改善箇所説明図

ターボチャージャー

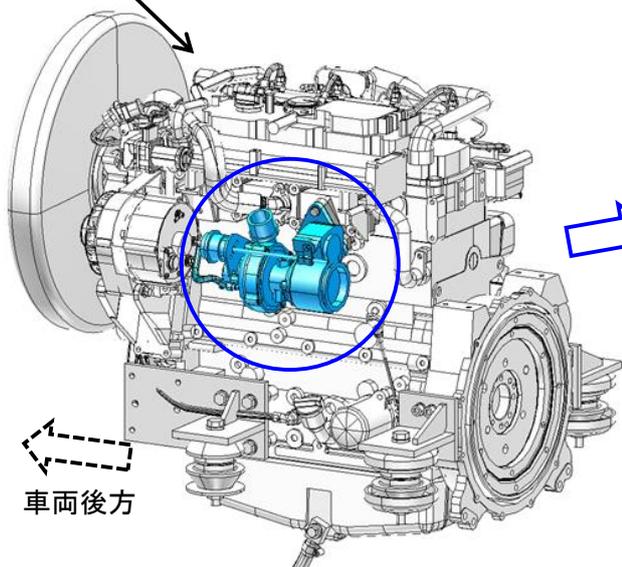
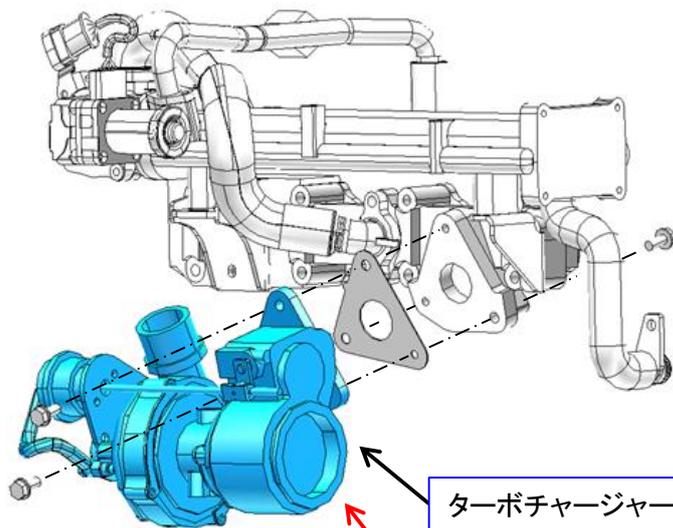
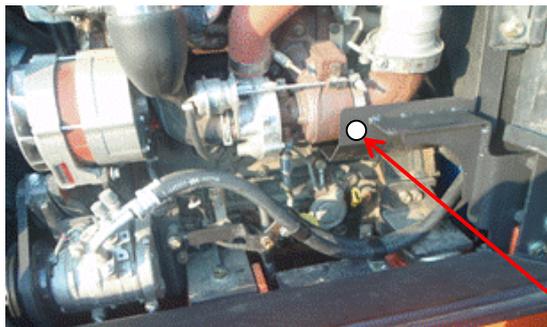
基準不適合発生箇所

ターボチャージャー内部のスラストベアリングの形状が不適切なため、エンジン始動時にスラストベアリング部が潤滑不良となり異常摩耗することがある。そのため、ターボチャージャーのシャフトにガタが生じてエンジン出力が低下及び潤滑油が漏れて油圧が低下し、最悪の場合、フェールセーフ制御によりエンジンが再始動できなくなるおそれがある。

改善措置の内容 : 全車両、ターボチャージャーを対策品に交換する。

ブラケットに白色ペンキを塗布する
